SIRINKIMO PROTOKOLAS NR.2

DĖL VYKDOMŲ/NEVYKDOMŲ DARBŲ

DĖL PAPILDOMŲ DARBŲ, RANGOS DARBŲ ATLIKIMO PRATĖSIMO IR GARANTINIO LAIKOTARPIO PRIEVOLIŲ UŽTIKRINIMO BŪDŲ PAGAL 2023-05-19 RANGOS DARBŲ SUTARTĮ NR. 23-101-AS

1. 2023-05-19 tarp UAB „Klaipėdos regiono atliekų tvarkymo centras“ (toliau – Užsakovas) ir UAB „Ivro“ (toliau – Rangovas) buvo sudaryta rangos darbų sutartis Nr. 23-101-AS (toliau – Sutartis) pagal kurią Rangovas įsipareigojo atlikti kitos paskirties – maisto atliekų mechaninio apdorojimo pastato, Ketvergių g. 2, Dumpių km., Dvilų sen., Klaipėdos r. sav., statybos darbus (toliau - Darbai).

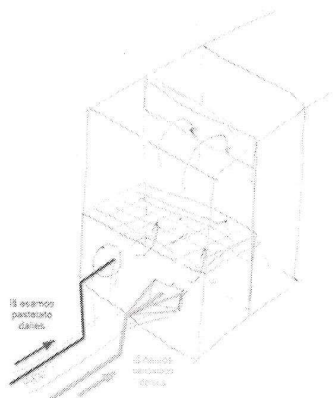
- 7.1. Nei TP, nei DP nebuvo detalizuotas pajungimas į biofiltrą. Rangovas per gamybinius susirinkimus iškėlė šį klausimą kaip pasijungti į biofiltrą. 2023-11-22 Užsakovas persiuntė susirašinėjimus su projektuotojais ir priėmė sprendimą, kad reikia daryti pagal pirmą variantą.

Tai galimi du prijungimo būdai, kalbėjau su biofilto tiekėju. Čia būtų galima spręsti kuris variantas yra pigesnis ir patogesnis montavimui, nes [takos veikimui tai netures. 1 variantas (jungtis prie biofilto naikinant "kelnes" ir prijungiant seną pastato dalį prie kairės angos - naują prie dešinės):

6. TP nebuvo detalizuotas pajungimas į biofiltrą. Rangovas per gamybinius susirinkimus iškėlė šį klausimą, 2023-11-22 Užsakovas persiuntė projektuotojų paaiškinimą ir sprendimą, kaip pasijungti į biofiltrą. Šių sprendinių įgyvendinimui reikalinga atlikti papildomus darbus, kurių nebuvo techniniame projekte.

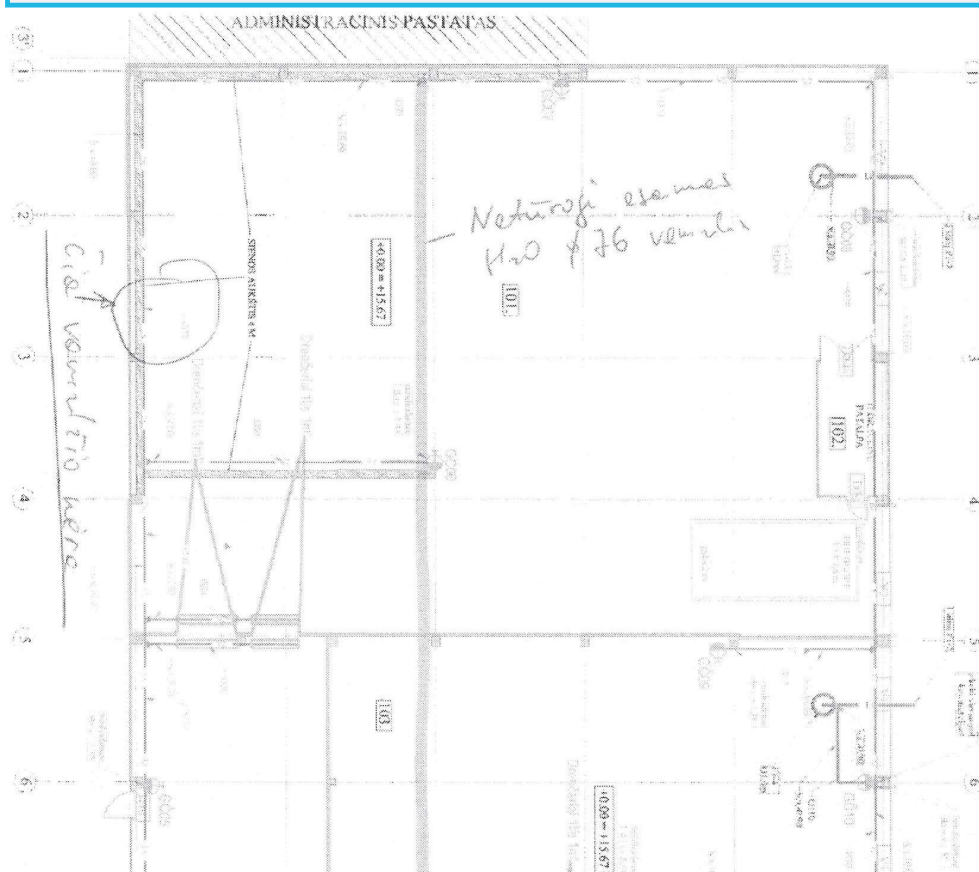
- 9.1. (22-19) TP-VN ir (22-19) DP-VN projektuose priešgaisrinio vandentiekio pasijungimas yra iš karto prie esamo pastato sienos (pagal senąjį esamo pastato projektą taip ir rodo), bet natūroje gaisro vandentiekio vamzdis yra D76 esamame pastate yra žymiai toliau. Pridedama schema. Reikalinga atlikti papildomus darbus.

8. Projektuotojai TP vandentiekio ir nuotekų šalinimo dalyje ir DP vandentiekio ir nuotekų šalinimo dalyje suprojektavo priešgaisrinio vandentiekio pasijungimą prie esamo priešgaisrinio vandentiekio tinklo iš karto - už sienos (pagal senąjį esamo pastato projektą taip ir rodo). Pradėjus montuoti priešgaisrinio vandentiekio tinklus, paaiškėjo, kad esamas priešgaisrinio vandentiekio vamzdis, prie kuriuo suprojektuotas prisijungimas ir kurio diametras yra 76 mm yra žymiai toliau nei suprojektuota TP ir DP. Priešgaisrinio vandentiekio pajungimui reikalinga atlikti papildomus darbus.
